Endringsnotat – Reguleringsplan for Søndre Urhaug

Reguleringsplan for gnr. 445, bnr. 6, m.fl. Alver kommune

PlanID: 1260 2019 000 100

1. Utviding av planområde – inkludering av vegkryss

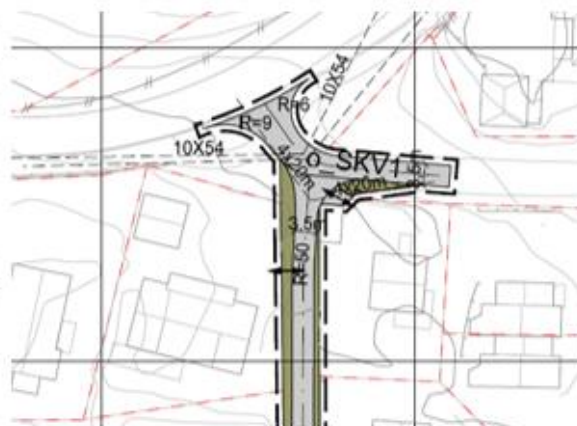
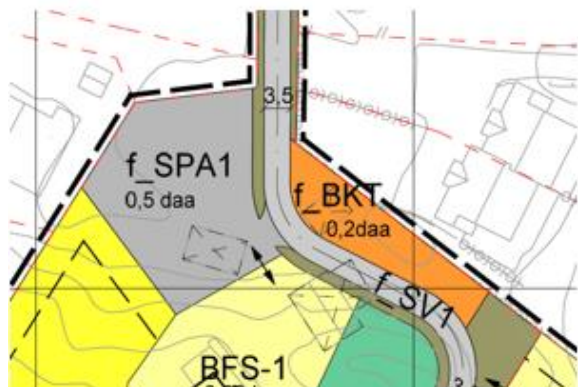
Plangrensa er utvida slik at kryssa ut mot kommunal veg og fylkesveg er inkludert. Krysset er regulert med riktig geometri og siktliner. Vegavdelinga i Alver kommune har grunna den låge farten i området konkludert med at ein kan godkjenne minstekravet på 4x20 meter frisisikline. Utvidinga av planområdet vart varsla i eige brev, datert 20.01.2022.

2. Frisikt ved avkjørsel frå parkeringsplass er teikna inn

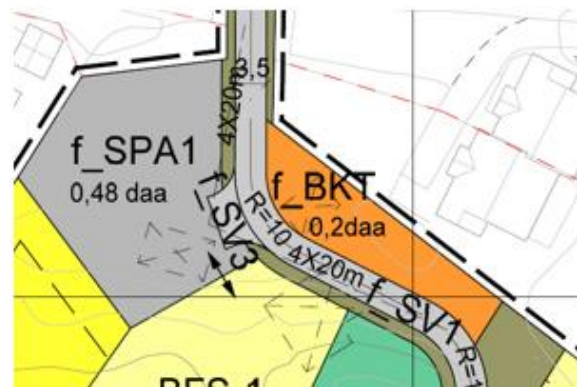
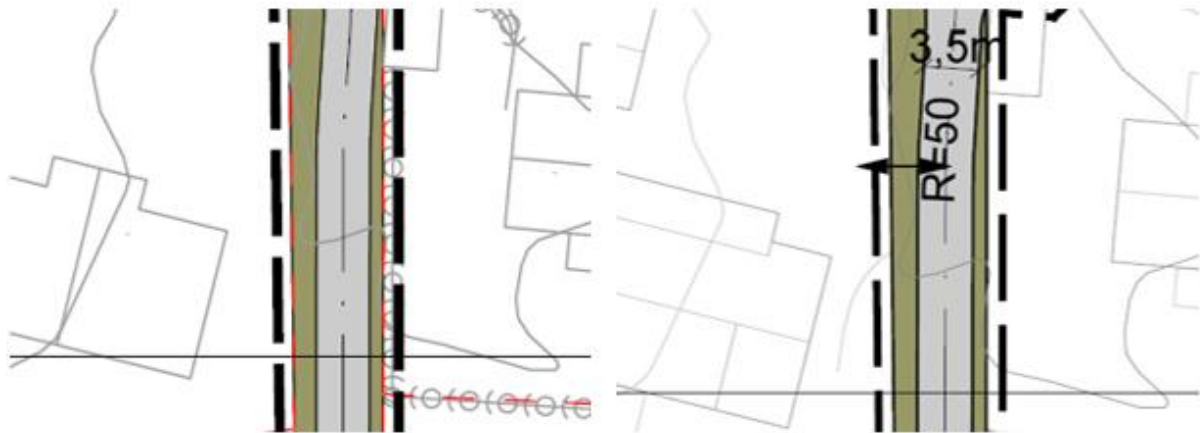
Frisiktsona ved avkjørselen mellom felles parkeringsplass f_SPA1 og vegen f_SPA1 er markert i plankartet. Vegens radius er også teikna inn i plankartet. Avkjørsel til parkeringsplass er også regulert som eit eige felt, f_SV3.

3. Avkjørselpilar

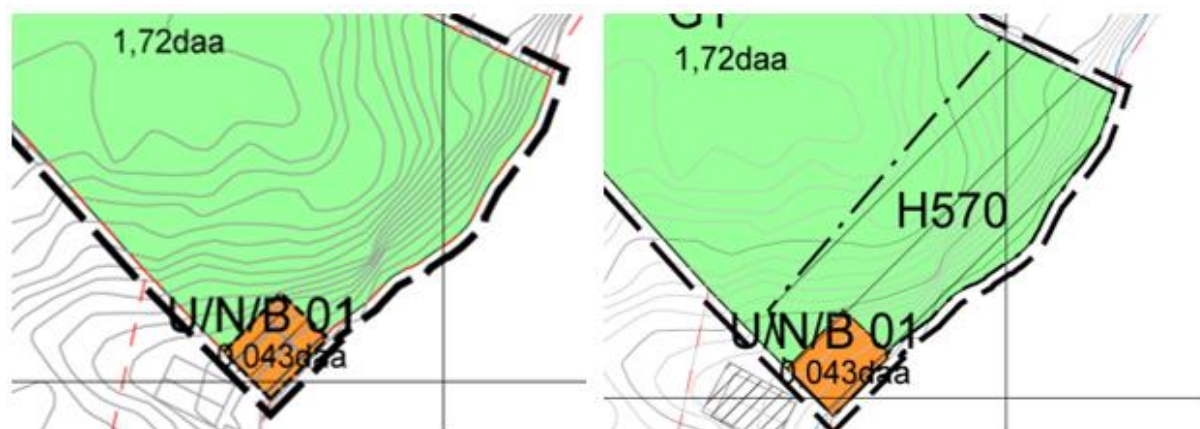
Det er lagt inn avkjørselpil til eigedom 445/435 i plankartet.

15. Illustrasjon av parkering og snuplass

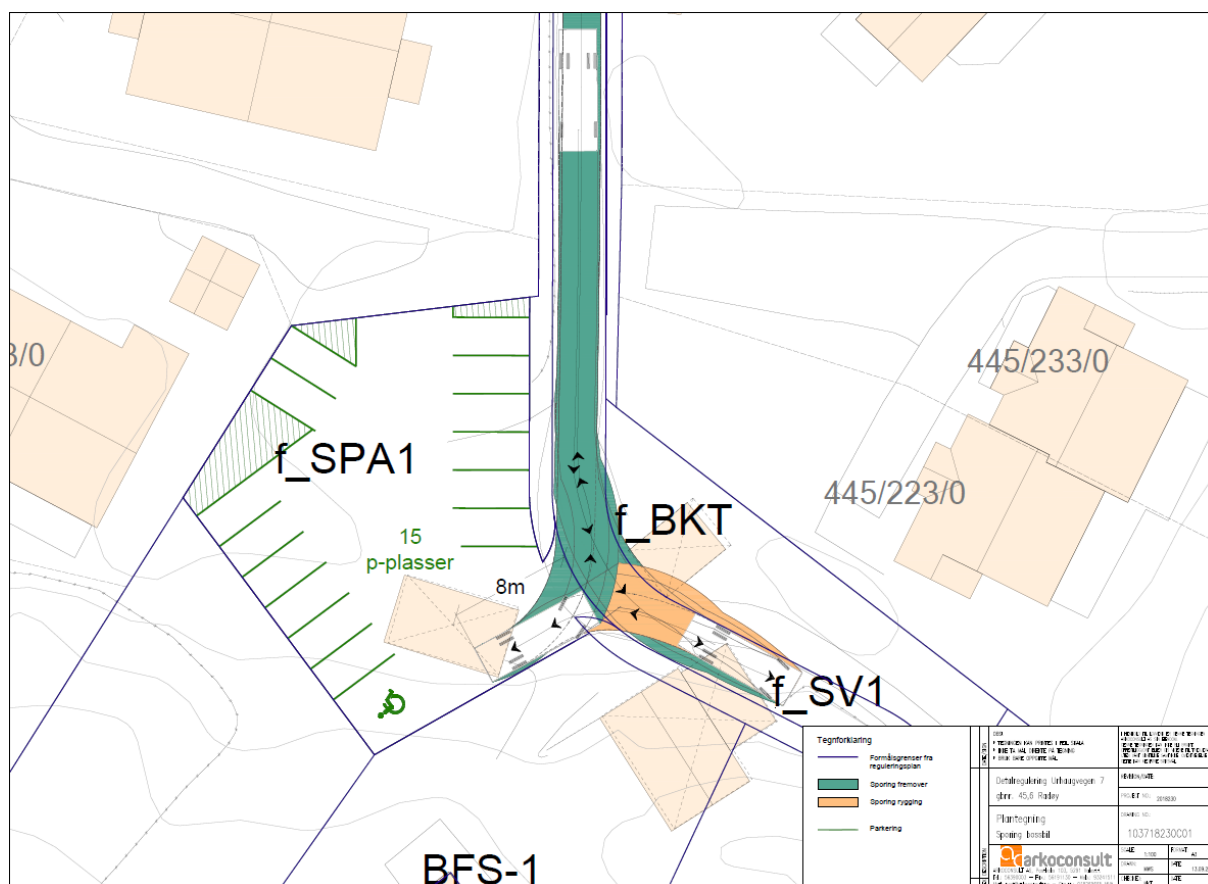
Det er laga ein illustrasjon som viser i planområdet. Det kjem fram av illustrasjonen at det er gode moglegheiter for renovasjonskøyretøy og uttrykingskøyretøy til å snu.
